Unione dei Comuni Savena-Idice

POS. A23005/03

Autorizzazione ad eseguire movimenti di terreno in area soggetta a vincolo idrogeologico in Comune di **LOIANO** in località: **RONCASTALDO** a **EVA GAMBERINI c/o COMUNE DI LOIANO**

Figura 1: in verde la berlinese in progetto, in rosso il perimetro del corpo di frana - estratto della Relazione di cui al file "4 - R03 - Relazione geologica e sismica.pdf.p7m" firmato digitalmente in data 13/01/2023 dal Dott. Geol. Alberto Filelfi e dall'Ing. Alessandro De Angelis

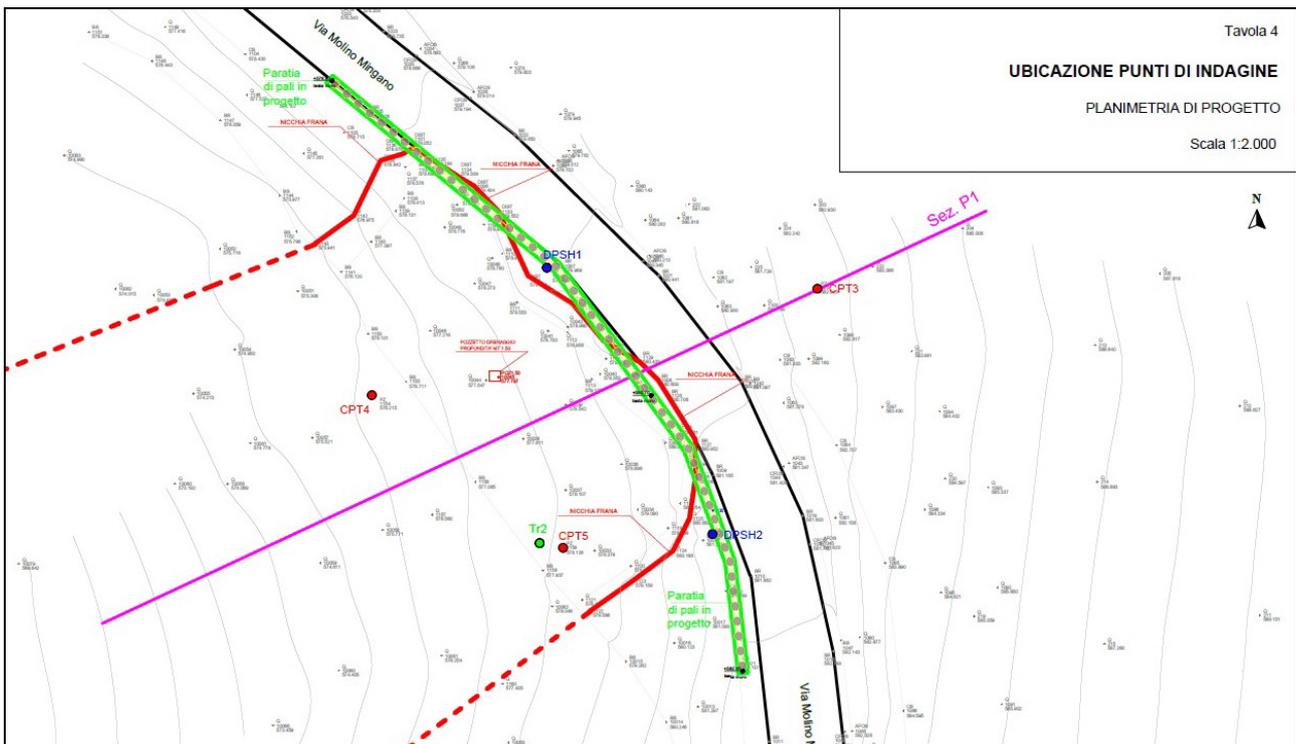
Dato atto che, come riportato nella Relazione di cui al file "4 - R03 - Relazione geologica e sismica.pdf.p7m" firmato digitalmente in data 13/01/2023 dal Dott. Geol. Alberto Filelfi e dall'Ing. Alessandro De Angelis, il dissesto in esame è attivo ma secondario rispetto a quello che coinvolge anche la chiesa di Roncastaldo (si veda *figura 3* che segue) ora quiescente, con superficie di scorrimento che si sviluppa ad una profondità dell'ordine dei 3 m rispetto ai 6÷7 m del piano di scivolamento principale;

Tenuto conto che il corpo di frana secondario ora attivo non verrà arrestato dalla berlinese in progetto, che consentirà comunque di consolidare la

massicciata stradale anche grazie al muretto sommitale in c.a. avente funzione di trave di correa;
